山中湖自転車・歩行者道 景観検討委員会
第4回委員会資料

平成25年3月25日

山梨県
国土交通省

委員会意見と設計方針のまとめ

ゾーン1・2 片栈橋の下部工（1）

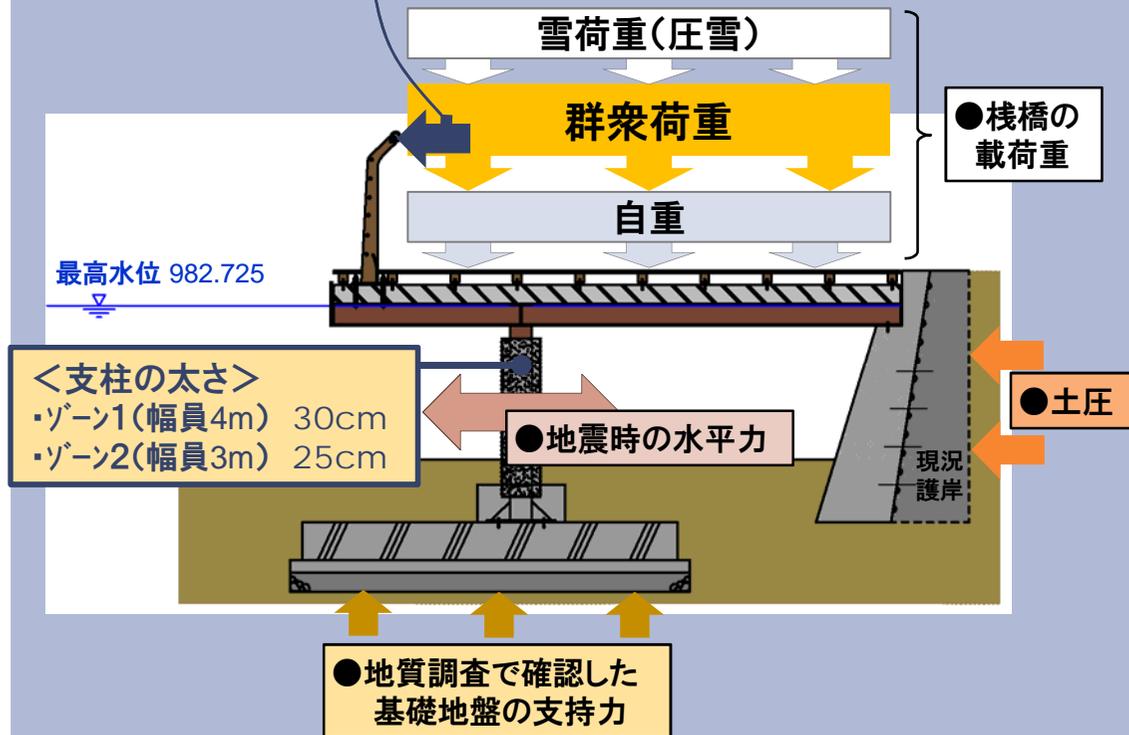
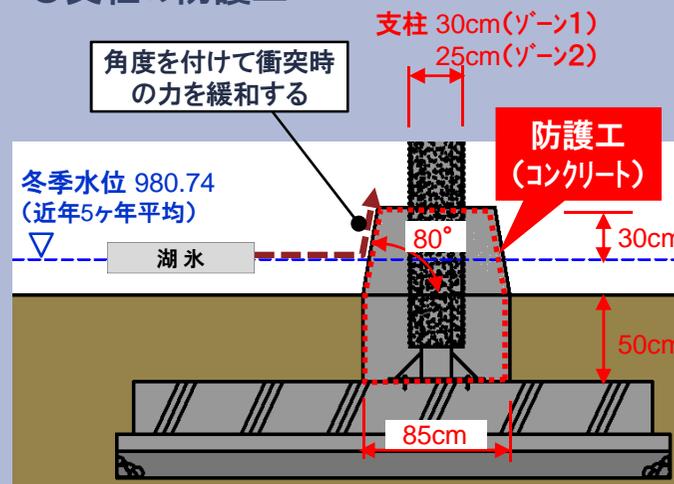
分類	第1回委員会 (24年6月23日) 主な意見	第2回委員会 (24年8月2日) 対応方針・○、主な意見・◇	第3回委員会 (25年2月20日) 設計における対応・◎、主な意見・◇	第4回委員会 (25年3月25日) 設計における対応・●	対応資料 のページ
湖上 景観	① 湖上から見た景観にも配慮	○ 自転車・歩行者道全体の構造を目立たせない対応を検討	◎ 棧橋の支柱間隔はできるだけ大きくして、すっきりした構造 ◇ 棧橋の支柱は、湖面から棧橋を見た時に安心感を与える構造となるよう配慮を	<第3回委員会決定> ● 上載荷重・地震の影響を考慮し、基準に基づいた設計 ● 湖水の衝突を考慮した防護を設置	8・9
眺望	② 高欄は眺望を妨げない工夫を	○ 透過性の高いものを検討	◎ 横棧をワイヤーとして透過性を向上 ◎ ゾーン3・4では多くの人が佇む区間でないためワイヤーまでは用いず、極力スレンダーな鋼製柵	<第3回委員会決定> <第3回委員会決定>	
		○ 棧間隔は転落防止を考慮	◇ ゾーン3・4では転落防止柵は必要最小限で設置した方がよい	● 防護柵設置基準における必要範囲のみ設置	15
		○ 手すりは丸みを帯びた形状で検討	◎ 手すりは掴みやすい円筒形	<第3回委員会決定>	
		◇ 高欄の笠木が鋼製の場合、太陽光で熱くならないか	◎ 笠木は樹脂製の擬木(心材は鋼)として熱くならないように配慮	<第3回委員会決定>	
		◇ 床材と高欄の接合部にボルトが露出しないなどの工夫を	◎ ボルト等の突起物は露出させない構造	<第3回委員会決定>	
◇ 高欄の支柱天端を曲げる場合、デザインに配慮を	◎ 安全性に配慮して支柱天端は屈曲させるが、色調や照明施設との一体化でデザインに配慮	<第3回委員会決定>			
下部 工	③ 下部(コンクリート)は目立たない工夫を	○ 湖上からみた景観にも配慮し、下部工の支柱を目立たせない対応を検討	◎ 支柱は1m以上奥にして目立たせない ◎ コンクリート面は陰影加工を施して目立たせない	<第3回委員会決定> <第3回委員会決定>	
照明	④ 夜間照明は眩しくない工夫を	○ 照明は足下に設置することや間接照明の方法等は、設計時に検討	◎ 照明灯具は路面から50cm程度として眩しくないよう配慮	<第3回委員会決定>

- 片栈橋の下部工は上載荷重・地震の影響を考慮し、基準に基づいた設計
- 湖水の衝突を考慮した防護を設置

山中湖は冬季に氷結し、湖水の衝突により、
支柱が破損する懸念がある

冬季水位以下に浸かる支柱には防護工を設置

ゾーン1・2 照明と一体の高欄・植栽帯の創出

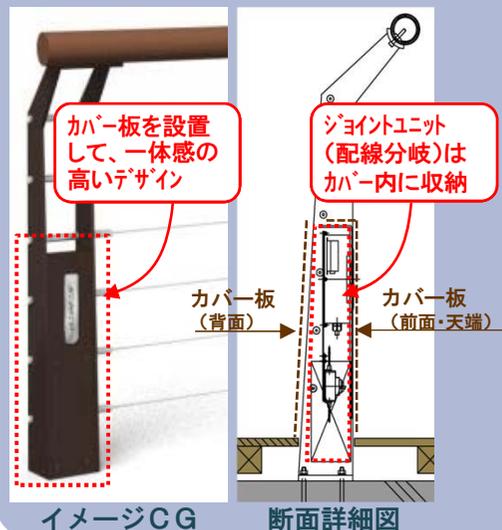
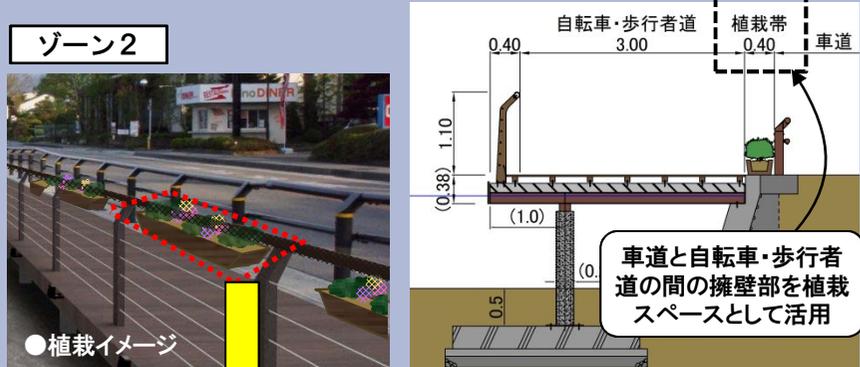
○ 照明の配置計画は設計時に検討	◎ 高欄と一体型ですっきりしたデザイン ◇ 支柱と照明がバラバラな印象にならないよう、デザインも一体的に ◇ 照明の光(演色)は、やわらかく温かい印象のものがよい	<第3回委員会決定> ● 灯具や配線が目立たないように一体化 ● やわらかい印象の電球色(LED)	10 10
幅員 スペース	⑤ 休憩スペース・植栽等の検討を	○ 休憩スペース・植栽等は、設計時に検討	◎ 樹木迂回部で生じる余剰スペース等を積極的に活用して休憩スペースを設置 ◇ ポケットパークは、四角形のバルコニー型として通行帯をクランク状にすることで自転車の速度を抑え、歩行者等の利用者が溜まりやすい場となるよう工夫を ◇ ポケットパークと直近の坂路は接続し、一体型とすべき ◇ 親水スロープは、湖側に少し張り出した親水護岸とし、階段を設けると良いのではないかと。また、親水護岸を湖側に張り出すことで自転車・歩行者道の幅員が広がるので、それを利用してバス停と一体的なデザインとするとよい	<第3回委員会決定> ● ポケットパークの形状は四角形として、湖側にも人溜まりスペースを創出 ● 間近の河川用管理坂路との一体的な整備	11 12
		◇ 樹木迂回部分は利用者が狭く感じないように検討を	◎ 植栽帯の創出を計画 ◇ フラワーポットは、棧橋の床材(木)と調和する素材・デザインとなるよう配慮を	<第3回委員会決定> ● 棧橋の床材と同調した素材・デザイン	10
		○ 特に人が集まる場所(ゾーン1)は、幅員について設計時に検討	◎ 基本3mであるが、ゾーン1では湖畔に佇む歩行者と自転車の通行に配慮し、幅員4mで計画	<第3回委員会決定>	
	⑥ 幅員を広げても良いのではないかと			<第3回委員会決定>	
整備 の 仕方	⑦ ゾーン毎に構造等を使い分けるなどしても良いのではないかと	○ ゾーン毎の使い分けは、設計時に検討 ◇ 周辺景観の一体整備も配慮を	◎ ゾーン毎の特性を踏まえて、構造の使い分けを行う ◎ 駐車場部の植栽帯や余剰スペースを活用して植栽帯を創出	<第3回委員会決定> <第3回委員会決定>

- 第3回委員会で提示した「高欄と照明の一体化」について、細部デザインと光源の演色性を決定
- 第3回委員会で提示した「植栽, フラワーポット」について、棧橋の床材と同調した素材、デザインを決定

やわらかい印象の電球色(LED)

●床材との同調性と耐久性を考慮して擬木のプランター
(ガードパイプの下をすり抜けないような大きさ)
